耐震Sクラスを有する試験研究炉に係る火山及び竜巻に対する 重要度に応じた性能要求の考え方について

平成29年7月12日
原子力規制庁

平成29年6月19日の第204回核燃料施設等の新規制基準適合性に係る審査会合において、日本原子力研究開発機構（以下「原子力機構」という。）から、JRR-3を対象として、小出力の試験研究炉に適用されているグレーデッドアプローチを適用したいとの提案があった。

図 火山灰の堆積による原子炉建家への影響

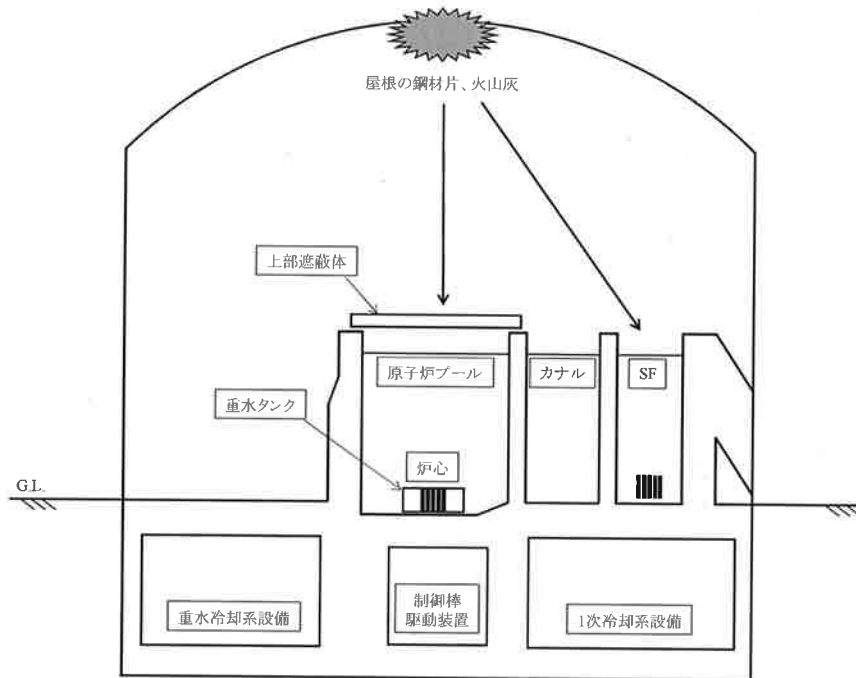
- 1) 想定するような大規模な火山影響は、発生してから施設へ影響が及ぶまでにある程度の時間的余裕を見込めることから、予め原子炉を停止し必要な強制循環冷却（30秒間）を終えた安定停止状態にあるため、停止機能に影響はない。また、想定するような大規模な竜巻影響についても、気象庁の発生予報を受けて、火山影響と同様に原子炉を停止し、安定停止状態にあるため、停止機能に影響はない。
- 2) 原子炉プール及び使用済燃料プールは厚いコンクリート構造であり、火山影響や竜巻影響により、建家が損傷し、屋根の部材が落下した場合でも、炉心や使用済燃料の冠水維持機能に影響を及ぼすような損傷が生じることはなく、冷却機能に影響はない。（別図参照）
- 3) 閉じ込め機能への影響として、炉心燃料及び使用済燃料プールの使用済燃料について、全数が建家の損傷により機械的に破損することを想定し、公衆に対する被ばく影響評価を行った結果、いずれも発生事故当たり5ミリシーベルトを超えない。
- 4) 耐震B、Cクラスの原子炉施設と同等な規模のハザードを設定することが合理的であるとする。

- ・停止機能については、時間的な余裕があることから、影響が及ぶ前に原子炉を停止し、必要な強制循環冷却ができるとしていることは妥当と考える。
- ・冷却機能については、火山及び竜巻による影響では、冠水維持機能の損傷が起こることは考えにくい。
